ELECTRO-MOTIVE

Pointers

SE ELIMINA EL APRIETE CRUZADO DE LOS CANGREJOS DE MOTORES 645

Fig. 1 - Ranura testigo para ruedas para locomotora de vida múltiple.

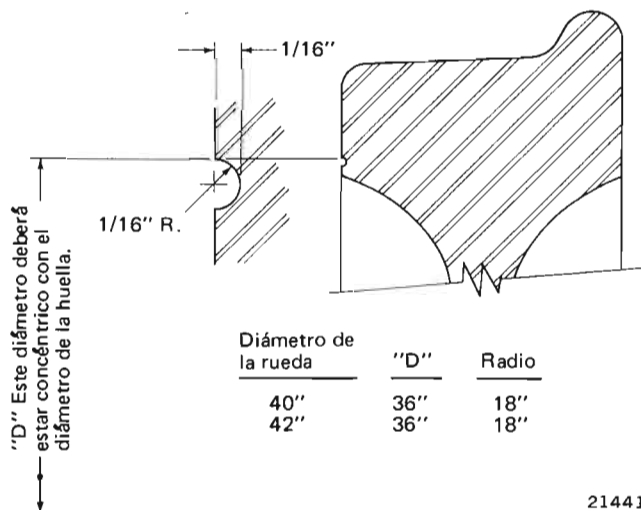
En todas las ruedas nuevas EMD se maquina una ranura, Fig. 1, en el aro cuyo sólo fin es servir de índice de referencia para medir el diámetro de las ruedas y poder parearlas debidamente.

Tómese nota de que la ranura de referencia y el diámetro para las ruedas de 42" (1.0668 m) que aparece en la Fig. 22, página 7 del boletín de conservación M.I. 1518 deberá decir 36" (0.9144 m) para la dimensión "D" y 18" (0.457 m) para el radio. Favor de hacer esta corrección en el boletín M.I. 1518.

Fig. 2 - Aparejo de Tracción NC-390. 21214

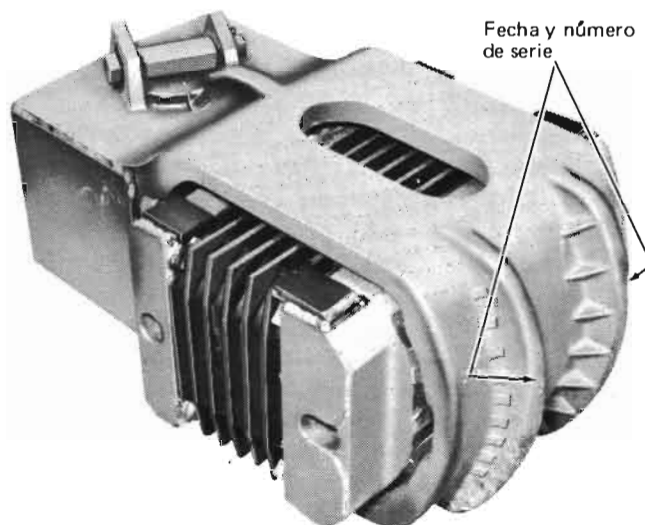
Los yugos de aparejos de tracción con números 691538 y 8314758 fabricados desde el mes de octubre de 1970 deben utilizar pernos de acoplador número 8450723 de 13" (37 cms.) de longitud. Todos aquellos yugos de aparejos fabricados antes del mes de octubre de 1970 deberán utilizar el perno de acoplador con número 8399802, de 12-5/8" (30.58 cms.) de longitud.

Los yugos de aparejo de tracción llevan un número de serie y la fecha que forman parte del colado y se localizan en el costado del extremo romo, ver Fig. 2. Aquellos yugos con número de catálogo 6915380 que lleven número de serie 77 ó mayor; o aquellos yugos con número de catálogo 8314758 que lleven número de serie 495 ó mayor utilizarán el perno de 13" (37 cms.). Aquellos yugos que lleven número de serie precedido de una letra utilizarán el perno de 13" (37 cms.).
